SS 189 e SS 121

ITINERARIO PALERMO - AGRIGENTO

Lavori di ammodernamento del tratto Palermo - Lercara Friddi, lotto funzionale dal km 14,4 (km 0,0 del lotto 2) compreso il tratto di raccordo della rotatoria Bolognetta, al km 48,0 (km 33,6 del lotto 2 - svincolo Manganaro incluso), compresi i raccordi con le attuali S.S. n. 189 e S.S. n. 121

Report riepilogativo delle Modifiche Tecniche inserite in PV1

MODIFICA TECNICA

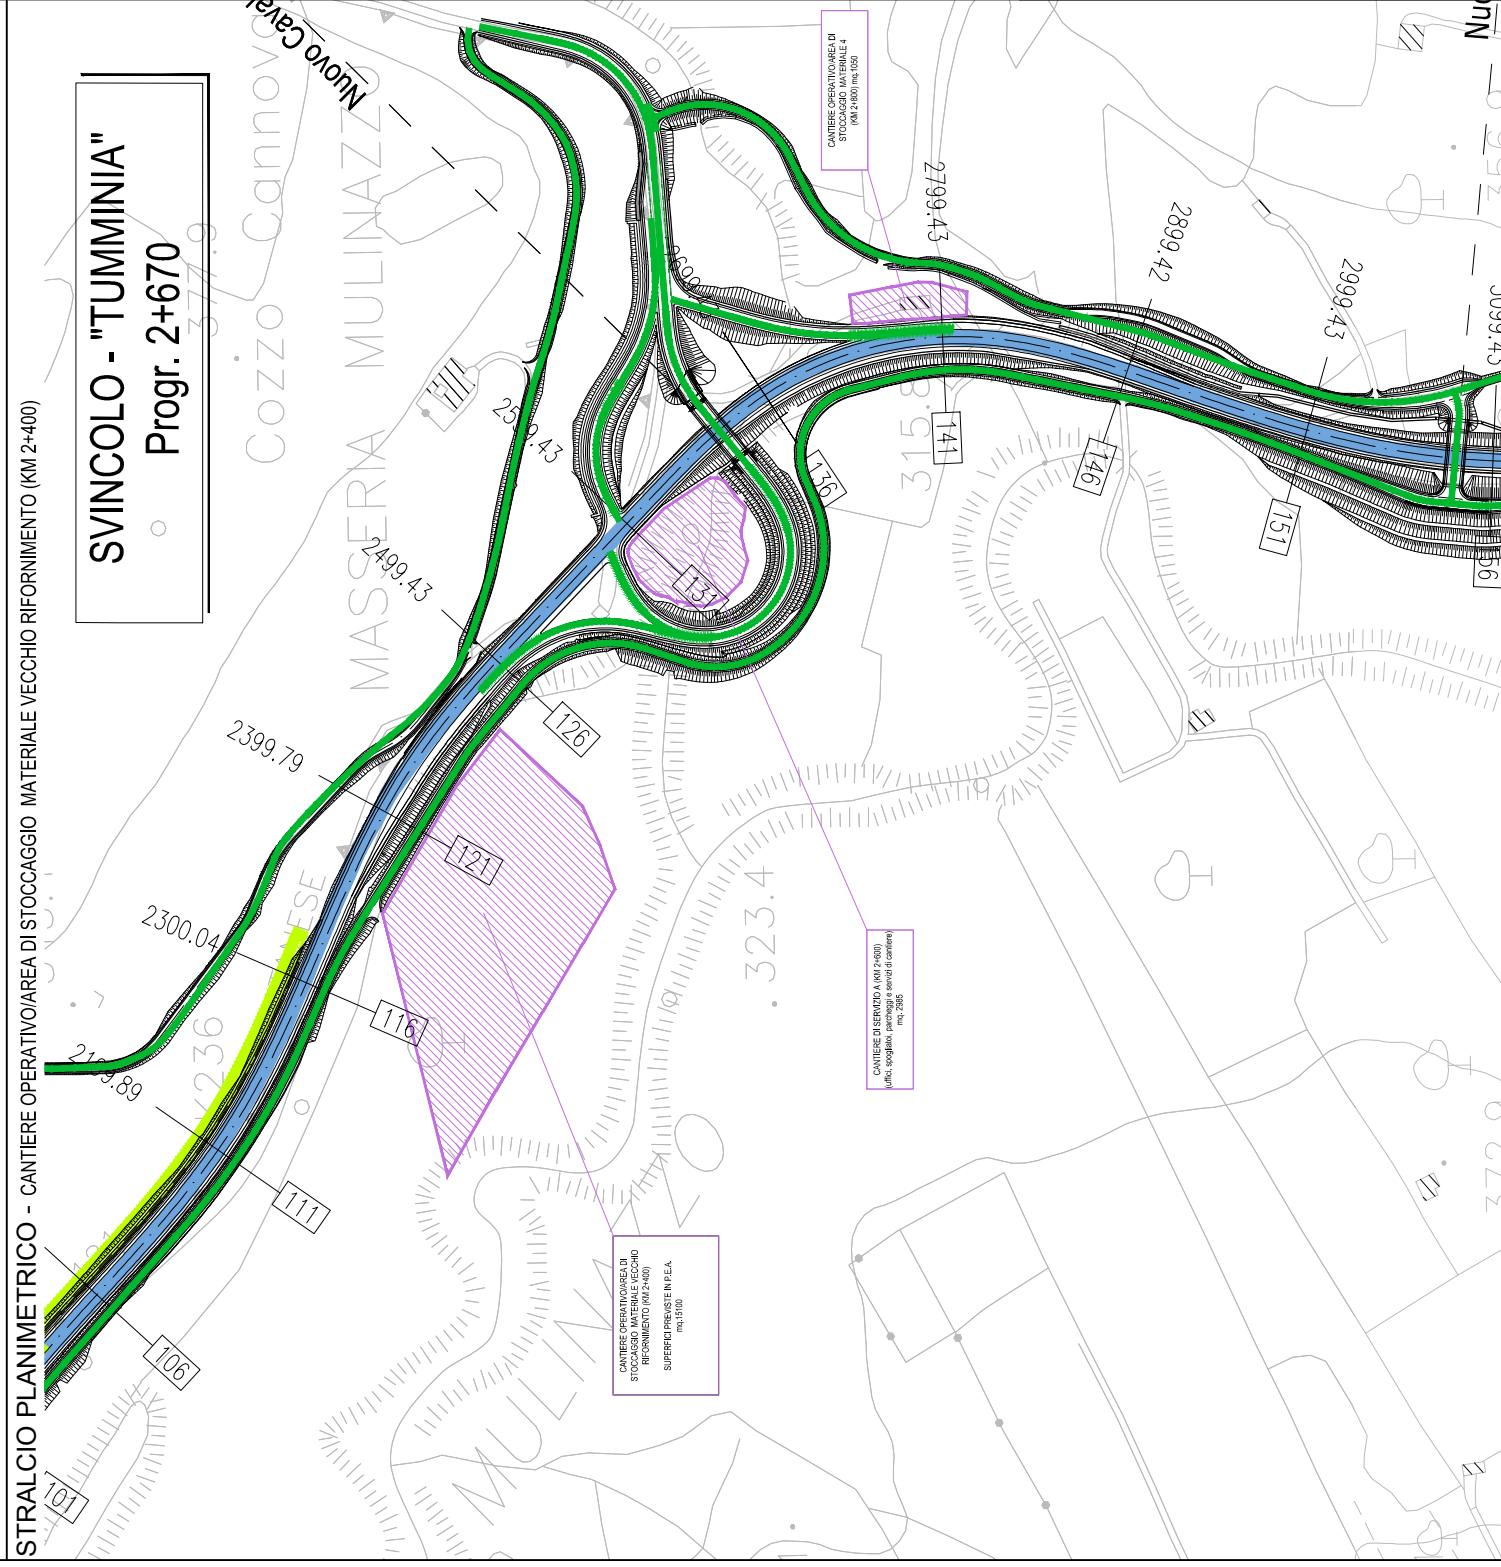
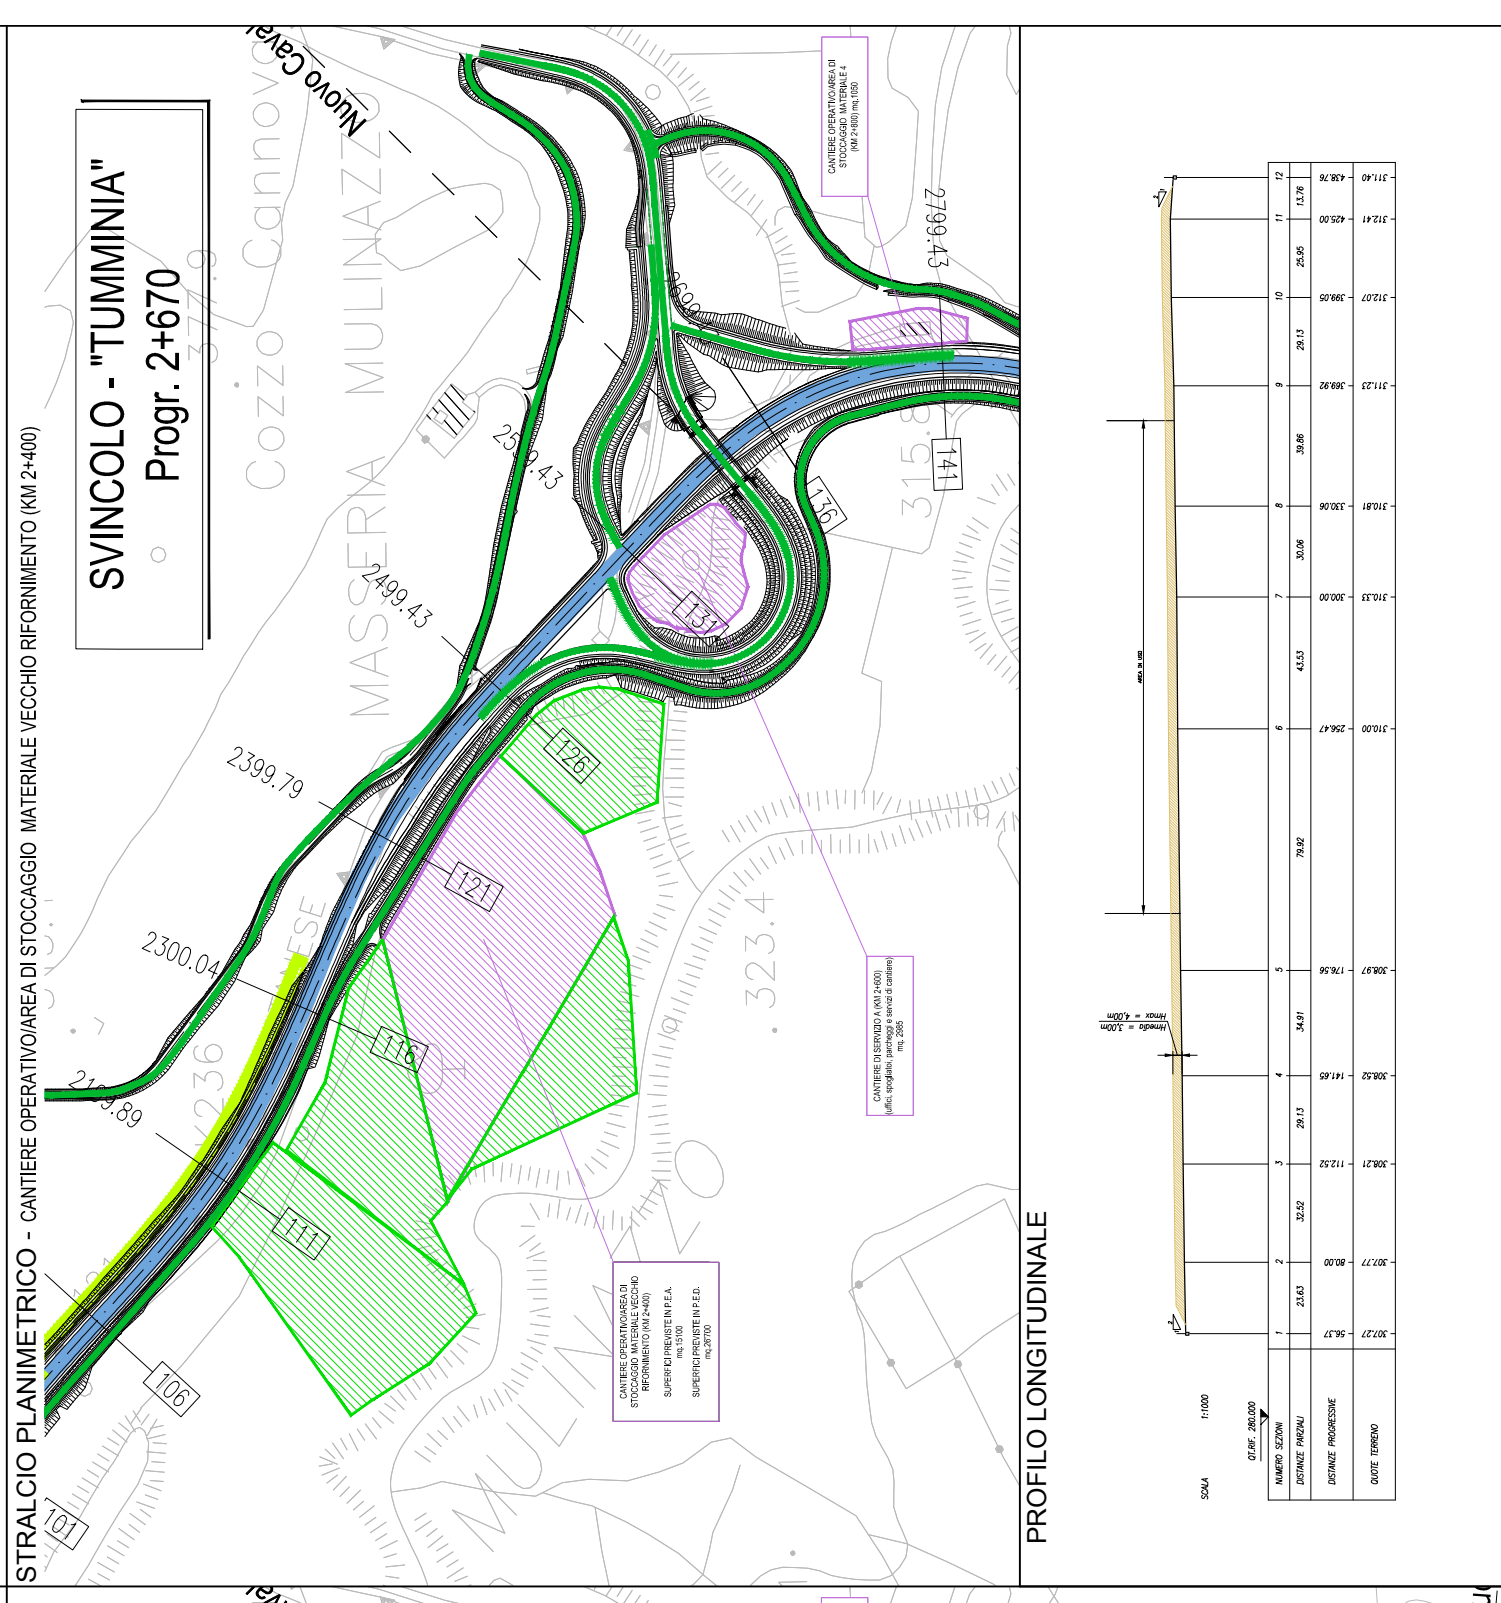
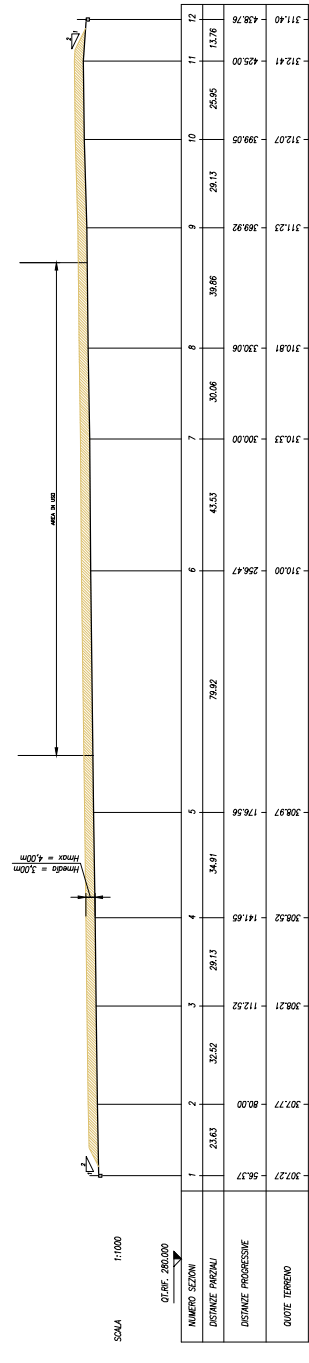
OGGETTO: In corso d'opera, a seguito di occorrenze imprevedibili ed imprevedibili, parte dei siti di conferimento finali non sono risultati utilizzabili nei tempi previsti e pertanto il Contraente Generale si è attivato per la predisposizione di una variante al piano di gestione delle materie di P.E., al fine di individuare progettualmente nuovi siti necessari all'esecuzione dei lavori compatibilmente con le nuove tempistiche esecutive degli stessi (sito di Roccapalumba).

Nel transitorio, al fine di permettere il prosieguo senza rallentamenti dei lavori in attesa del compimento dell'iter procedurale approvativo della variante sopra richiamata, il C.G. ha individuato una soluzione che prevede l'ampliamento delle aree di deposito temporaneo, in attesa di utilizzo, già individuate in progetto esecutivo.

MODIFICA TECNICA

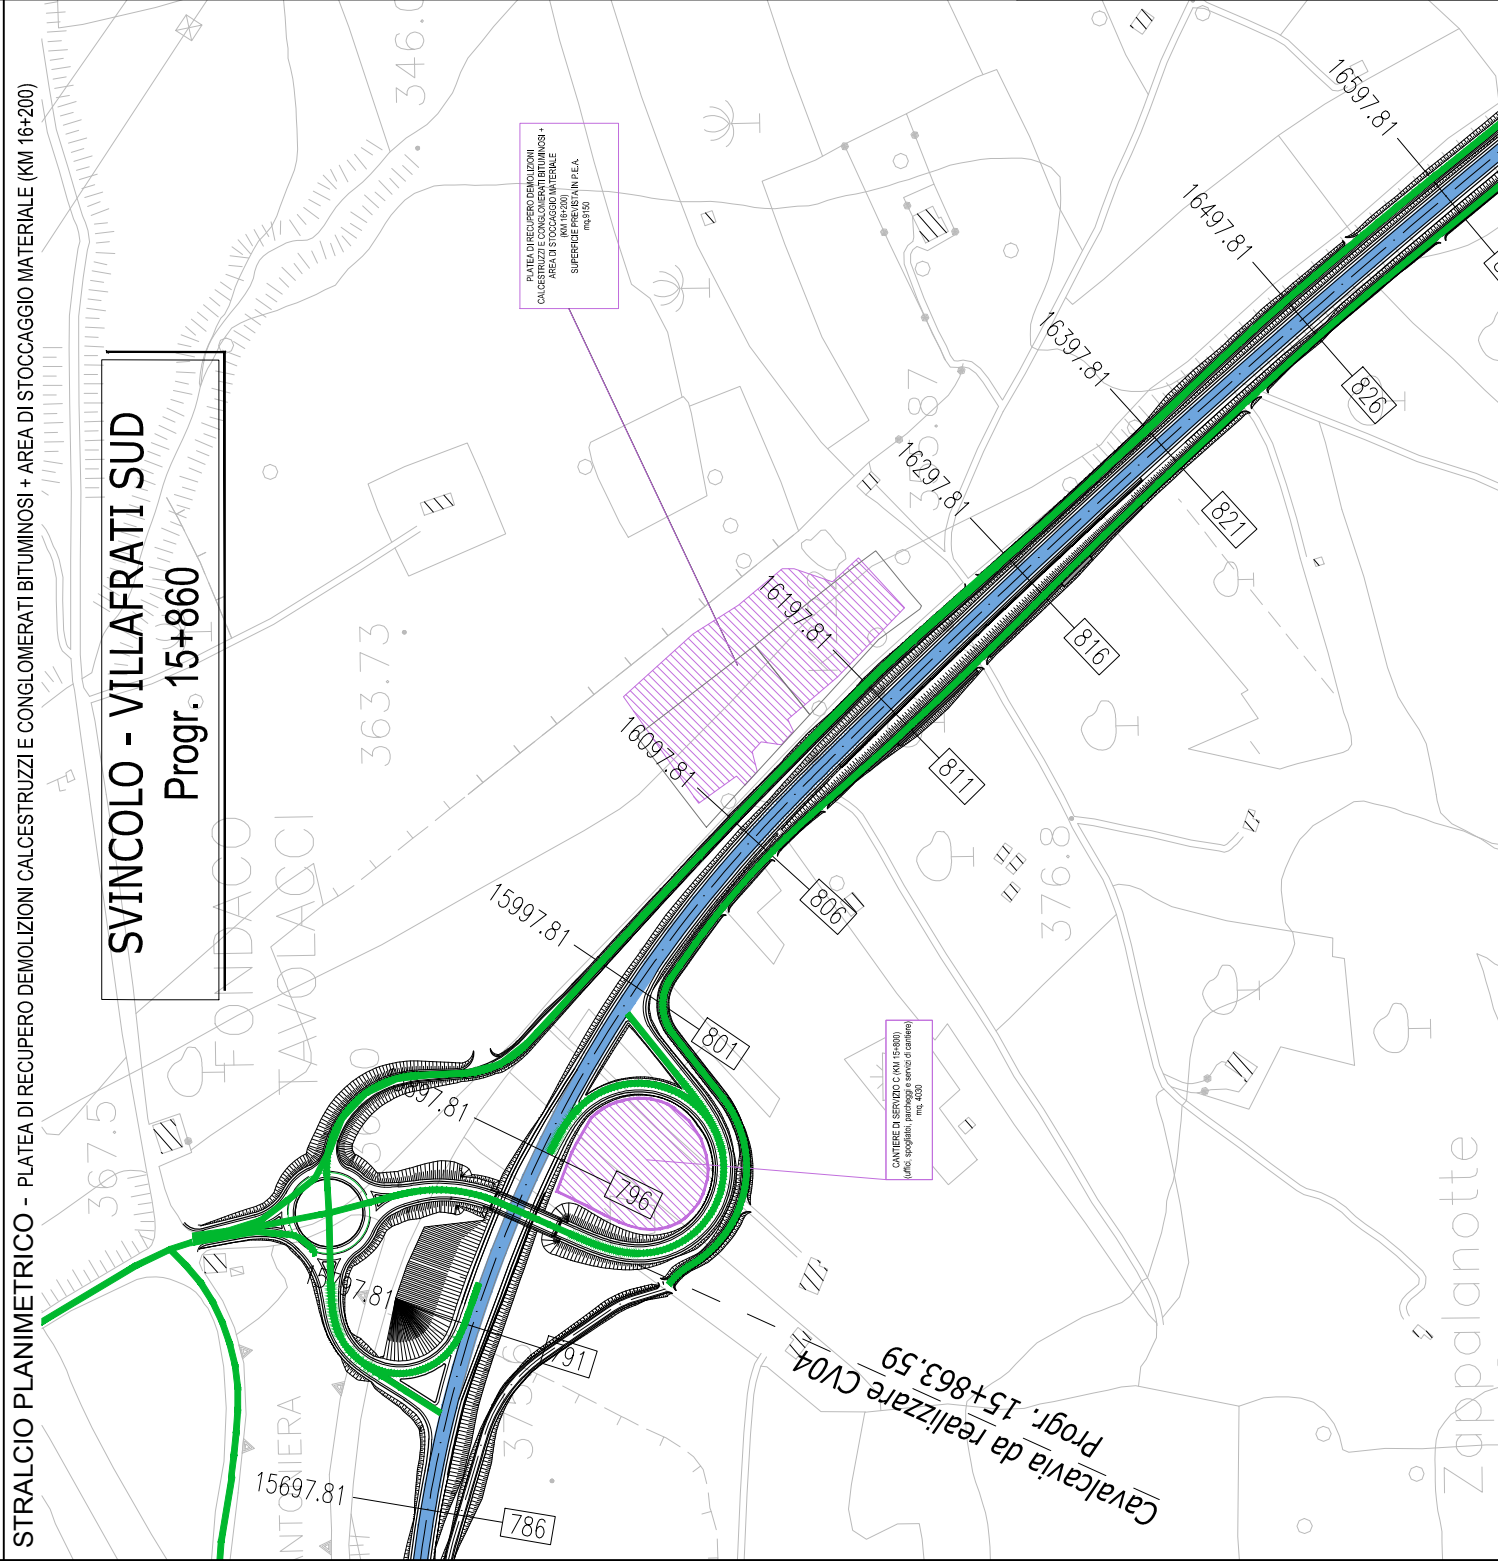
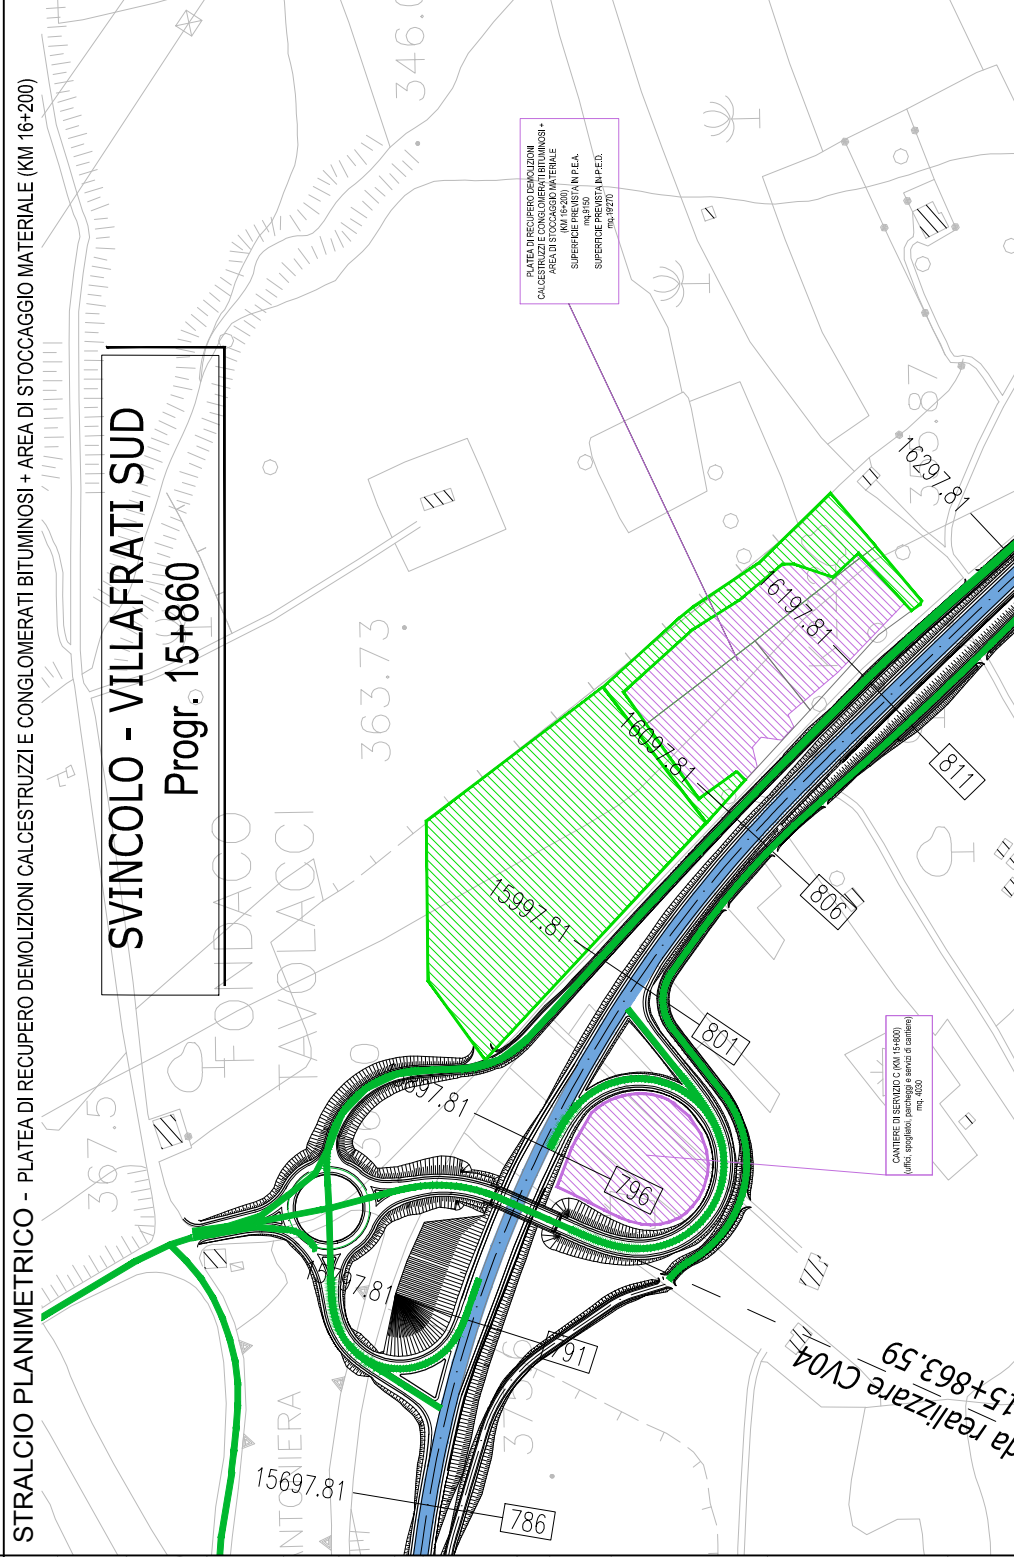
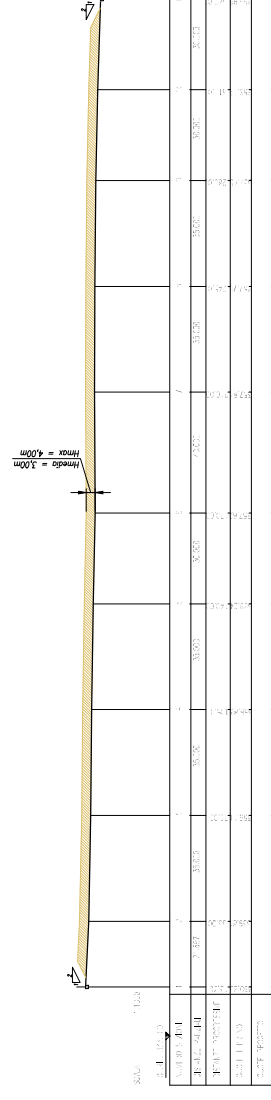
OGGETTO: In corso d'opera, a seguito di occorrenze imprevedibili ed imprevedibili, parte dei siti di conferimento finali non sono risultati utilizzabili nei tempi previsti e pertanto il Contraente Generale si è attivato per la predisposizione di una variante al piano di gestione delle materie di P.E., al fine di individuare progettualmente nuovi siti necessari all'esecuzione dei lavori compatibilmente con le nuove tempistiche esecutive degli stessi (sito di Roccapalumba).

Nel transitorio, al fine di permettere il prosieguo senza rallentamenti dei lavori in attesa del compimento dell'iter procedurale approvativo della variante sopra richiamata, il C.G. ha individuato una soluzione che prevede l'ampliamento delle aree di deposito temporaneo, in attesa di utilizzo, già individuate in progetto esecutivo.
